**Avis délibéré de l'Autorité environnementale
sur les projets de création des postes
électriques « Gallais-Rampeau » et
« Les Chevreaux » et leur raccordement au
poste de Rom (16, 79, 86)**

**n°Ae : 2024-95
2024-96**

Avis délibérés n° 2024-95 et 2024-96 adoptés lors de la séance du 21 novembre 2024

Figure 2 : Définition des aires d'étude du projet ruffécois (source : dossier)

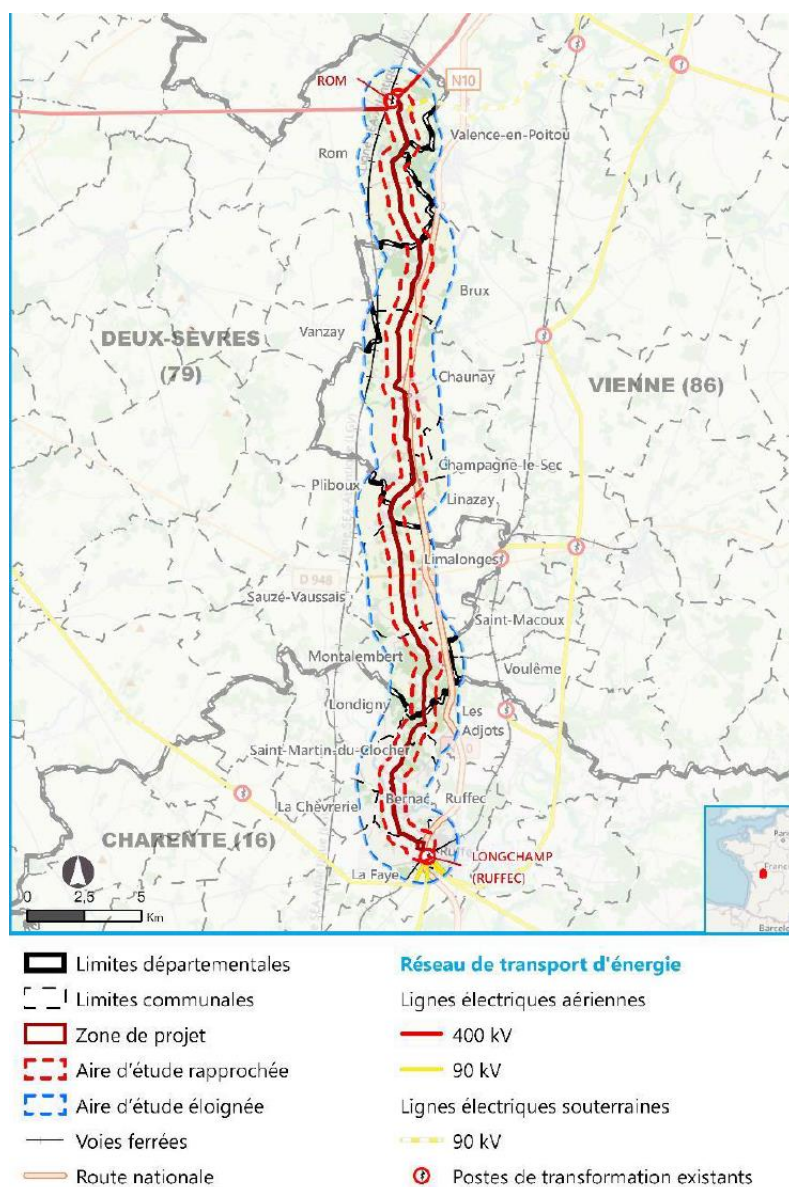
Les aires d'étude éloignées et rapprochées sont définies sur carte (cf. fig. 2). Cette carte ne fait pas apparaître le fuseau de moindre impact retenu pour la ligne, ce qui ne permet pas de s'assurer de l'adéquation et du caractère suffisant des aires d'étude. Par ailleurs, les investigations de terrain n'ont pas été adaptées à l'importance du poste électrique alors que son emplacement est complètement déterminé.

Pour les deux dossiers, l'Ae recommande de préciser, avant la réalisation de tous travaux, l'emplacement des lignes, et de compléter l'étude d'impact pour qu'elle tienne compte de l'emplacement précis des postes et des lignes électriques.

Figure 4 : Localisation du fuseau de moindre impact du projet ruffécois (en rouge) et des périmètres de protection rapprochée (rose) et immédiate (mauve) de la source de Chantemerle (source : dossier)

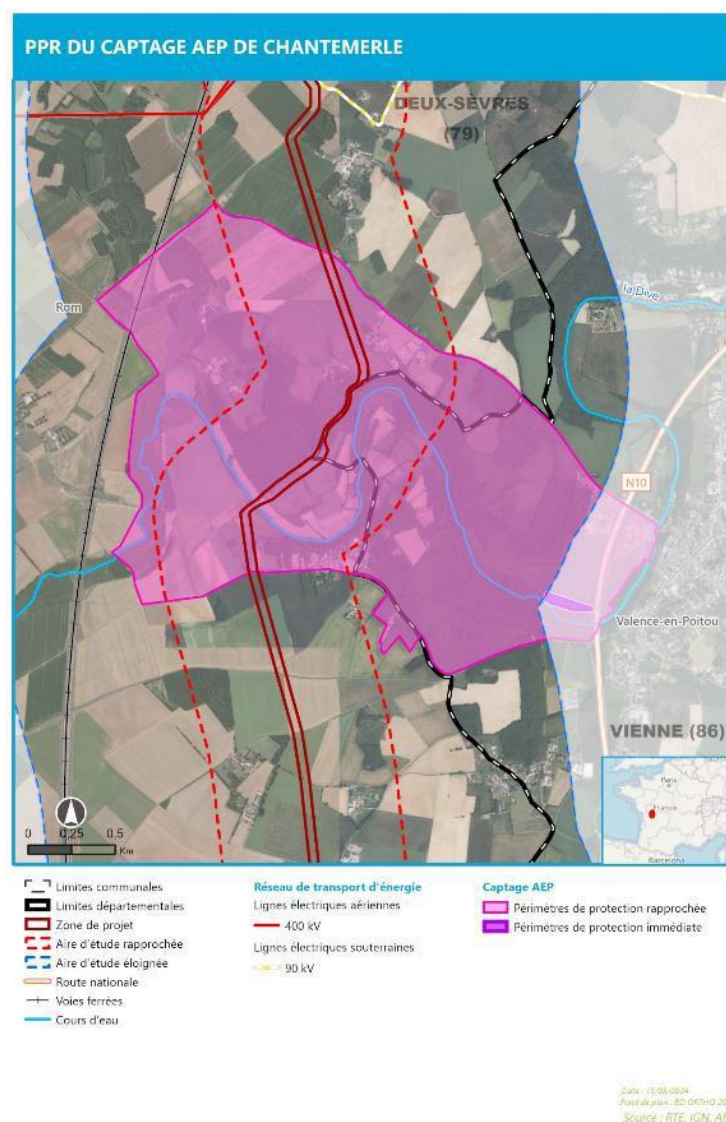
En ce qui concerne le projet ruffécois, le fuseau dit de moindre impact traverse le périmètre de protection rapproché de la source de Chantemerle et fait une courbe pour se coller à la limite du périmètre de protection immédiate (Cf. Fig. 4). Le dossier prévoit d'obtenir une dérogation préfectorale à l'arrêté d'autorisation du captage, qui suffirait selon lui pour réaliser ces travaux. Un avis d'hydrogéologue agréé est en cours et un avis du conseil départemental de l'environnement, des risques sanitaires et technologiques (Coderst) est prévu.

Pour l'Ae, il s'avère nécessaire d'éviter avant toute chose les périmètres de protection rapprochée et immédiate. Une telle démarche est absente du dossier : le choix de tracé n'est pas expliqué et aucune variante n'est présentée. Par ailleurs, l'avis de l'hydrogéologue, requis pour autoriser cette nature de travaux (excavation), ne permettra pas de dispenser le projet d'une autorisation au titre de la législation sur l'eau, selon l'arrêté de protection du captage.

- **de démontrer avant toute chose l'absence d'évitement possible des périmètres de protection rapprochée et immédiate du captage d'alimentation en eau potable de Chantemerle,**
- **de transmettre le présent avis à l'hydrogéologue agréé sollicité pour une dérogation sur la nature des travaux d'excavation envisagés,**
- **et de présenter un dossier de demande d'autorisation au titre de la législation sur l'eau tel que requis par l'arrêté d'autorisation du captage.**
